**DOSSIER DE MODIFICATION SIMPLIFIEE N°2 DU
PLAN LOCAL D'URBANISME (PLU) DE LA
COMMUNE DE PUY-SAINT-MARTIN**

Dossier de mise à Disposition du public

NOTICE EXPLICATIVE

Schéma de principe de l'OAP 1 : « AUa - Sud - Logements »

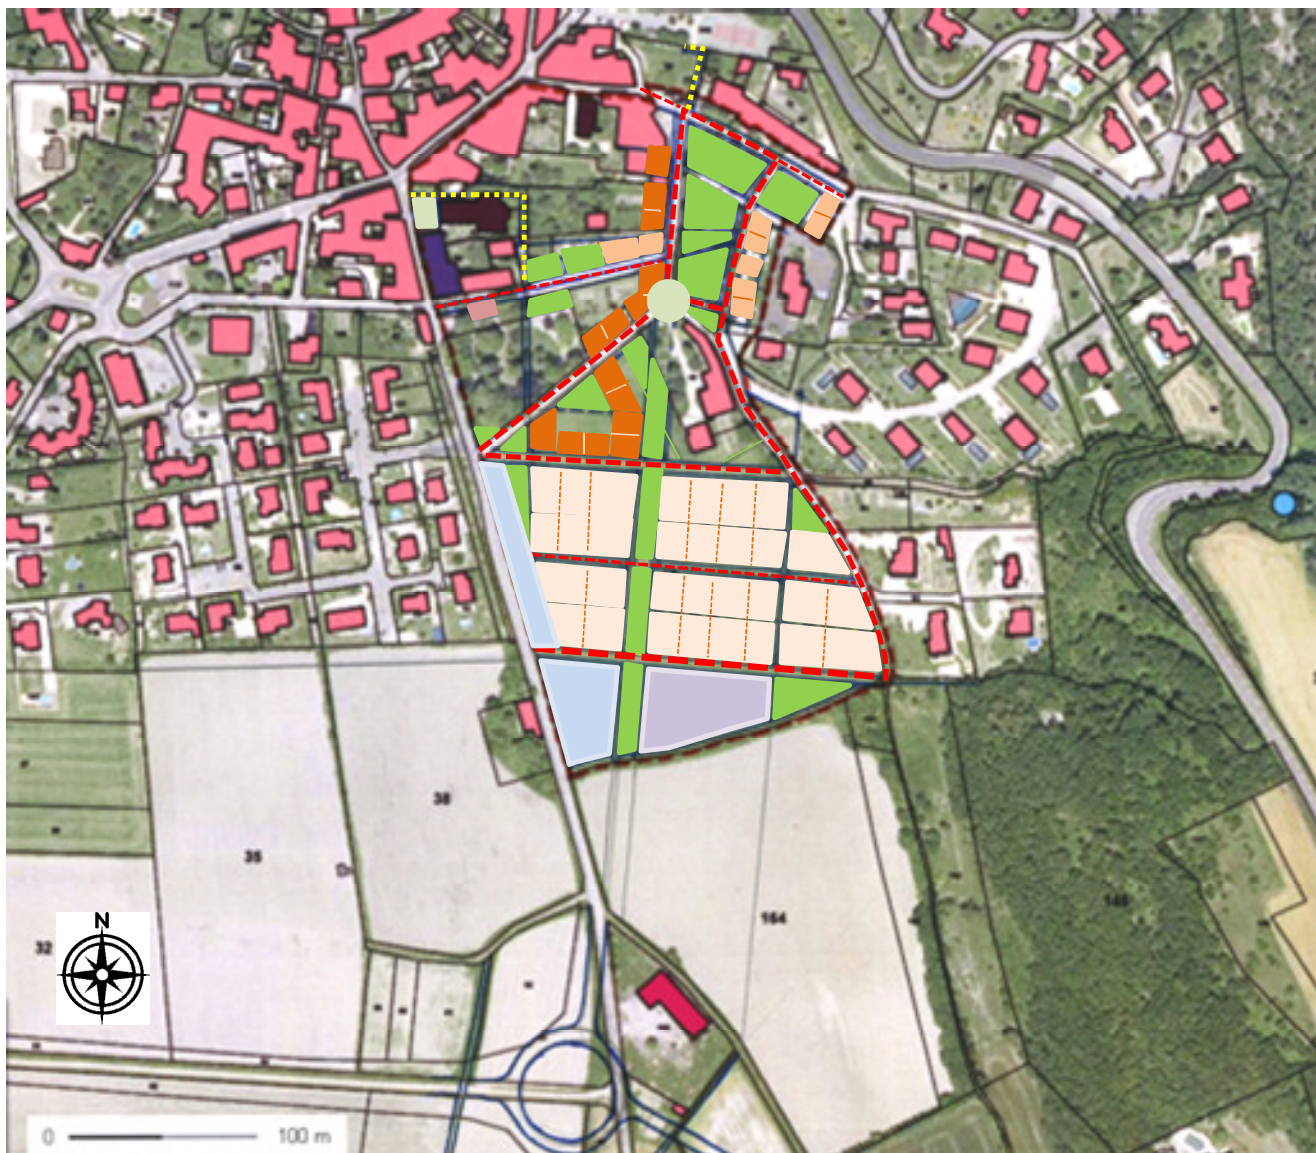
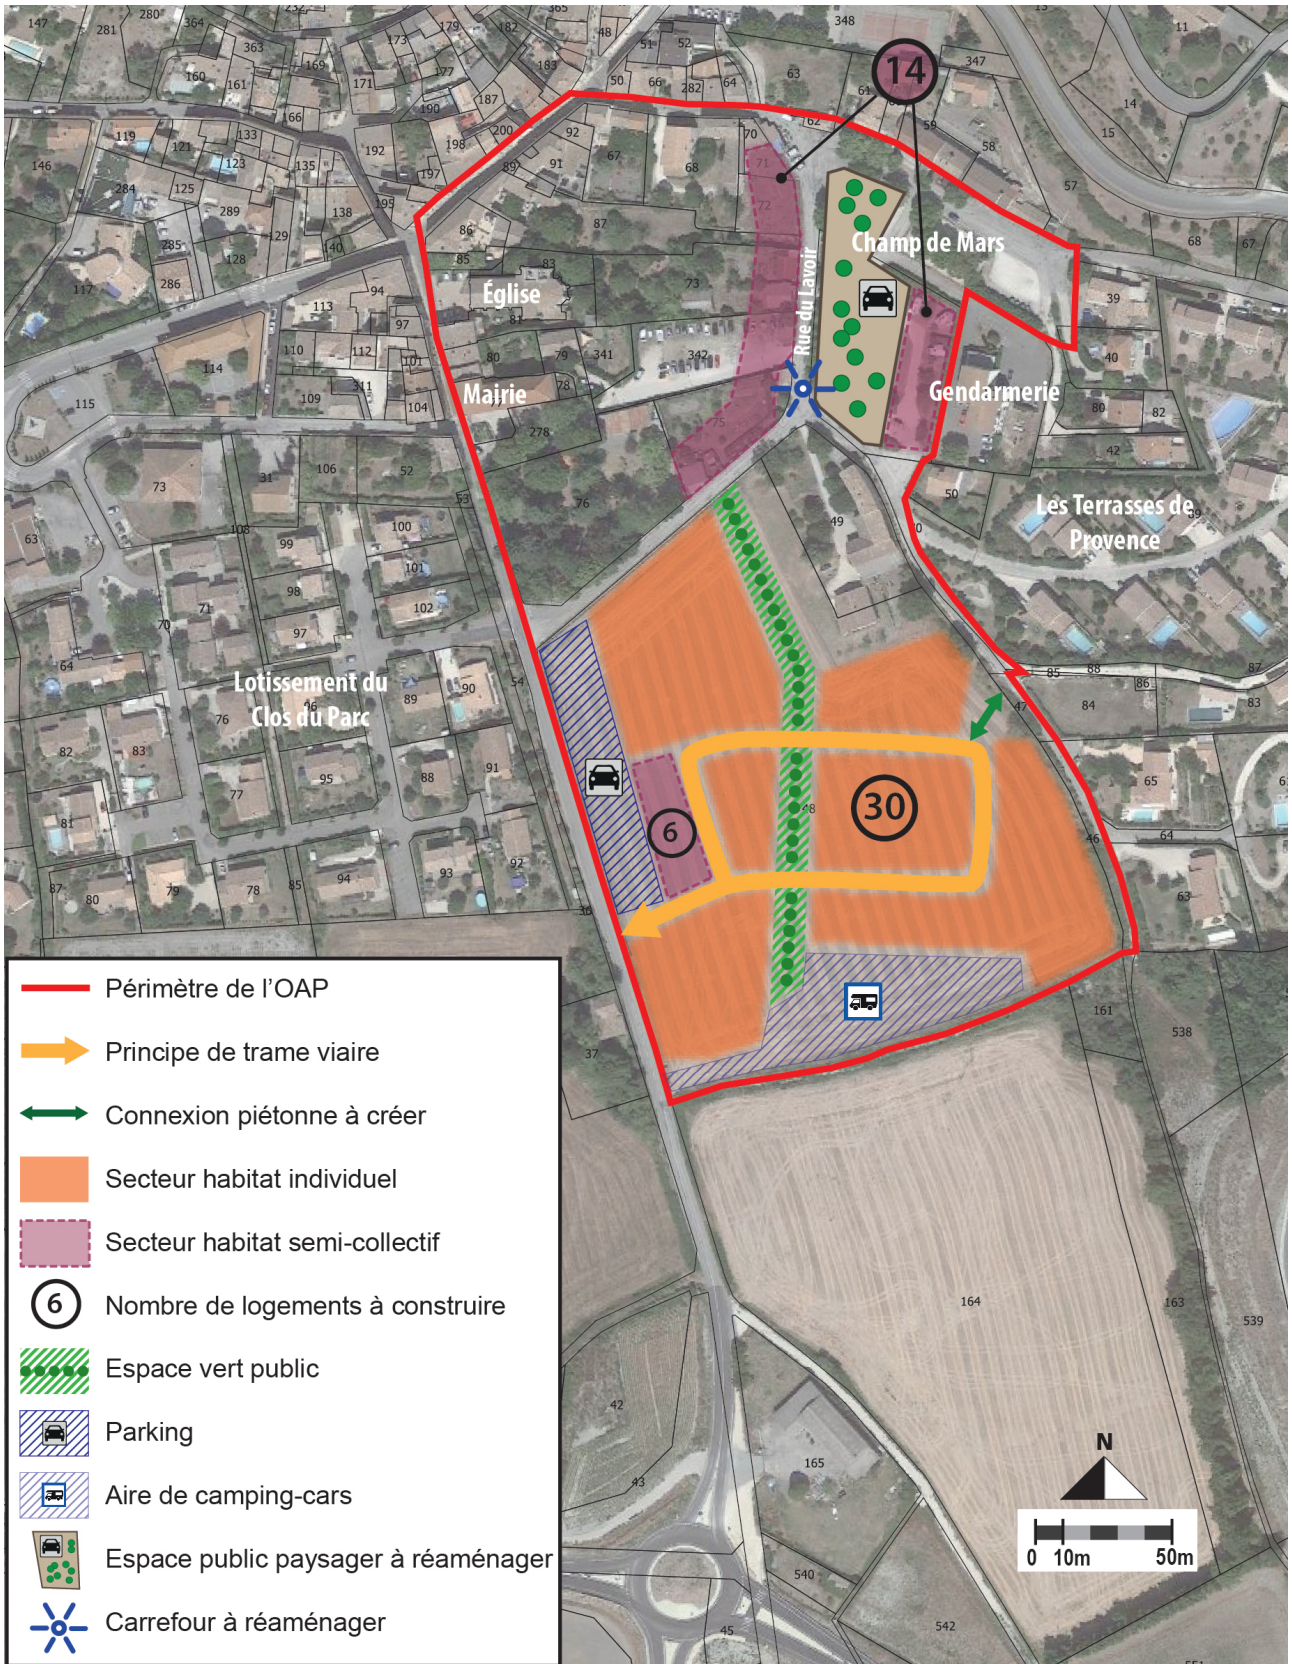
Ces dispositions initiales doivent être modifiées car elles ne sont ni fonctionnelles ni réalisables :

- Le parking le long de l'ex-RD107 doit être redimensionné pour permettre un dégagement correct des véhicules et une circulation sécurisée (ER7).
- L'aire de camping-cars doit avoir une entrée et une sortie indépendante sur l'ex-RD107 (ER6).
- La trame viaire initialement prévue n'est pas réalisable parce que le dénivelé est trop important et parce qu'elle déboucherait sur une voie privée.

Les prescriptions écrites ainsi que le schéma d'aménagement de l'OAP sont donc modifiés.

Les prescriptions de l'OAP 1 : AUa-Sud-Logements sont modifiées. En rouge les éléments supprimés et en vert les éléments ajoutés :

Les problématiques d'accès et de stationnement de la nouvelle poche de développement urbain sont à gérer dans la continuité de l'existant. La desserte locale des nouvelles habitations se fera en boucle **avec une entrée et sortie unique à l'ouest sur l'axe nord-sud existant. à sens unique de 3 mètres de largeur avec du stationnement longitudinal alors que certaines voies pourront être à double sens de 5**

- La desserte des nouvelles habitations au sud du parc se fera en boucle avec une entrée et sortie unique à l'Ouest sur l'axe nord-sud nouvelle entrée du village à partir du rond-point sud de la déviation (RD107).

- Une sortie accessoire piétonne mais pouvant laisser la place aux véhicules sera aménagée sur l'impasse des fleurs à l'Est.
 - La desserte de la nouvelle aire de camping-cars se fera par une voie d'accès (entrée-sortie unique dédiée aux seuls camping-cars) sur ce même axe nord-sud.

- Un parking public sera aménagé le long de la RD107 avec une voie centrale desservant deux rangées de stationnement pour 70 véhicules avec un accès au sud et au nord.

- 30 maisons individuelles et 6 logements semi-collectifs en linéaire et en alignement de rue environ se développeront au Sud et 20 14 logements semi-collectifs environ en linéaire et en alignement de rues au Nord, des commerces peuvent s'y implanter en rez-de-chaussée. *Une part de logements sociaux devra être intégrée au programme afin d'assurer la mixité sociale. Et afin de favoriser cette mixité sociale il faudra répondre aux besoins des personnes âgées et jeunes ménages.*

Plan de zonage **avant** modification :

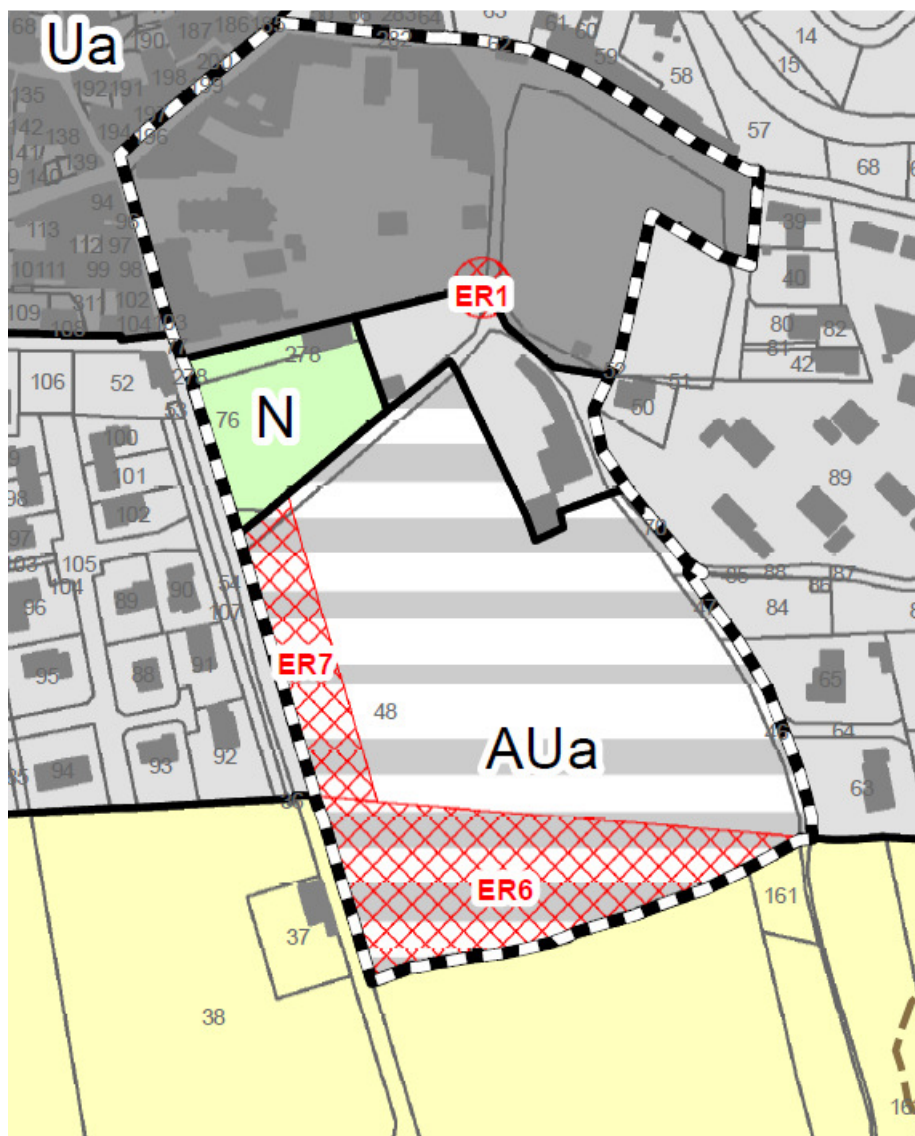
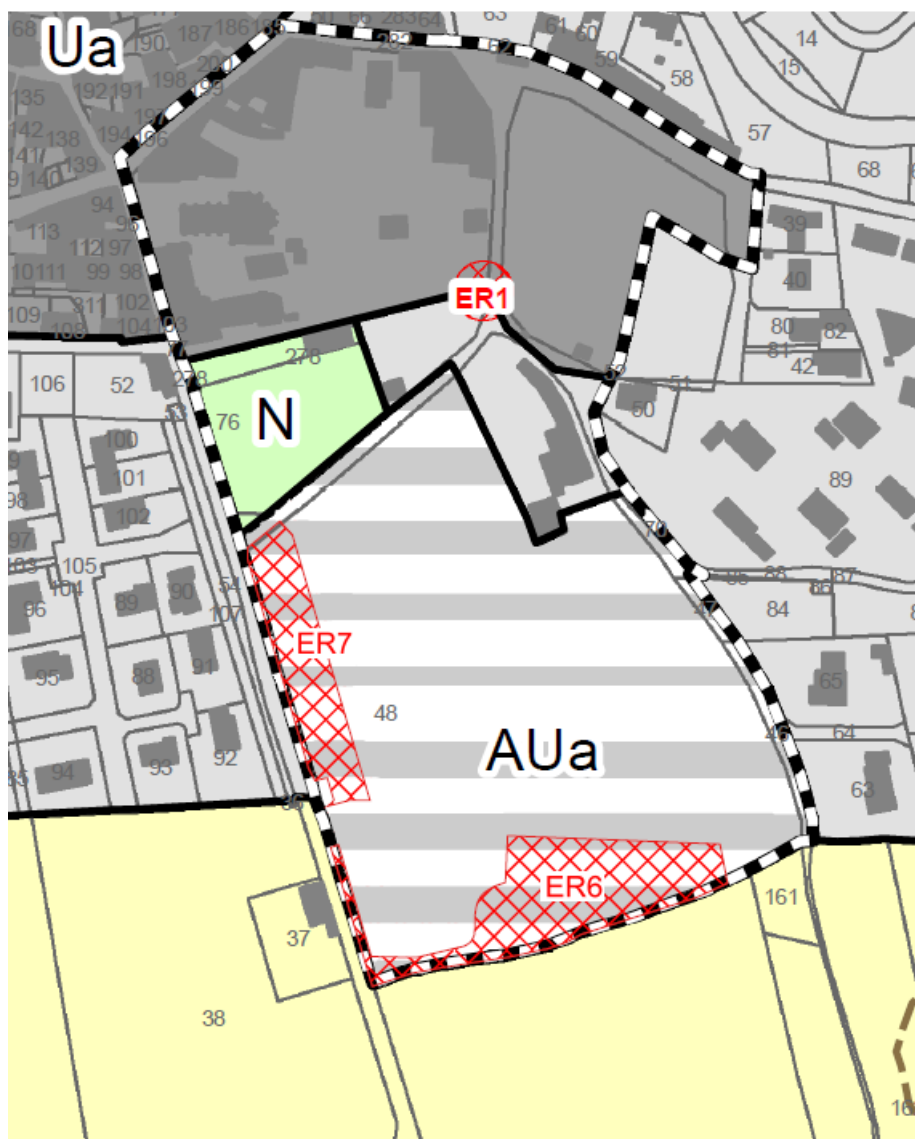
En lien avec la modification de l'OAP Sud décrite précédemment, les emplacements réservés doivent être modifiés sur le plan de zonage car les dispositions actuelles ne sont ni fonctionnelles ni réalisables :

- Le parking le long de l'ex-RD107 doit être redimensionné pour permettre un dégagement correct des véhicules et une circulation sécurisée (ER7).
- L'aire de camping-cars doit avoir une entrée et une sortie indépendante sur l'ex-RD107 (ER6).

Les emplacements réservés n°6 et n°7 sont donc modifiés sur le plan de zonage. Cela change donc leur superficie qui est alors mise à jour dans le tableau des emplacements réservés présent sur le plan de zonage.

Ainsi, la surface de l'ER6 concernant le parking et aire de camping car passe de 7352 m² à 3260 m² et concerne uniquement la parcelle 48 (la parcelle 46 n'est plus concernée suite à la modification de l'emprise de l'ER6) tandis que la surface de l'ER7 concernant le parking passe de 2518 m² à 1910 m².

L'ER6 ne concerne plus qu'une aire de camping car et sera donc renommé « aire de camping car » au lieu de « parking et aire de camping car ».

Tableau des emplacements réservés et situation géographique **avant** modification :

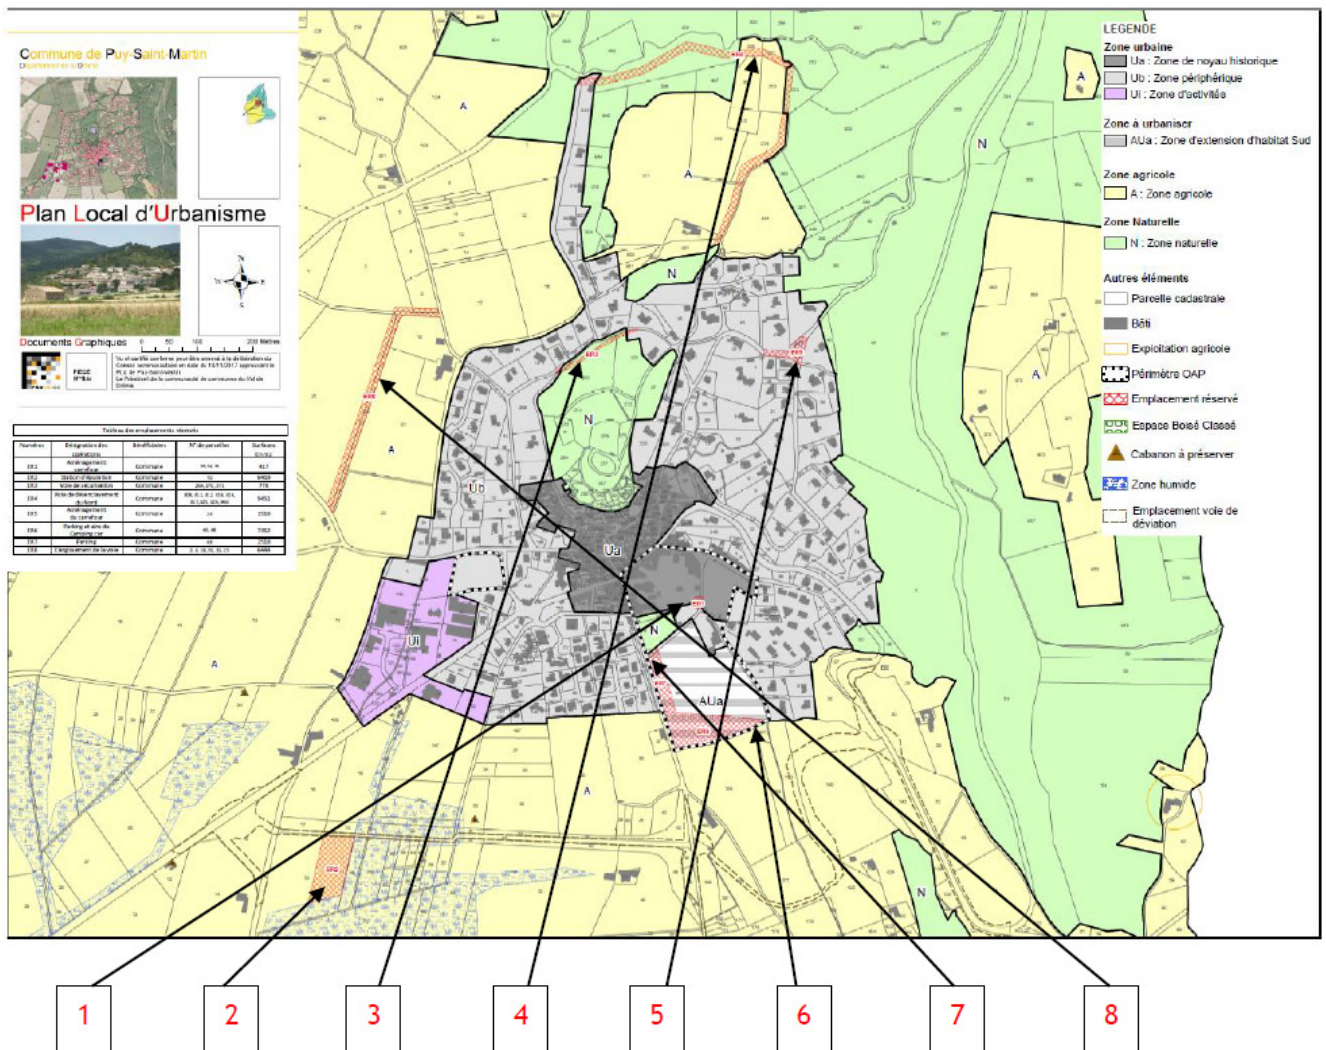
Le tableau des emplacements réservés ainsi que la carte de situation géographique des emplacements réservés doivent être modifiés au sein de la pièce n°6 du PLU.

Ainsi, dans le tableau, la surface de l'ER6 concernant le parking et aire de camping car passe de 7352 m² à 3260 m² et concerne uniquement la parcelle 48 (la parcelle 46 n'est plus concernée suite à la modification de l'emprise de l'ER6) tandis que la surface de l'ER7 concernant le parking passe de 2518 m² à 1910 m².

La carte de situation géographique (carte du plan de zonage) est également mise à jour.

De plus, l'ex-RD107 étant devenue communale au sud du bourg, la phrase concernant les ER6 et ER7 qui devront faire l'objet d'une étude spécifique en lien avec les services du département pour sécuriser les accès le long de la RD107 doit être modifiée car elle ne concerne plus que l'ER8.

Les L'Emplacements Réservés ER6, ER7, ER8 devront devra faire l'objet d'une étude spécifique en lien avec les services du Département pour sécuriser les accès le long de la RD 107.
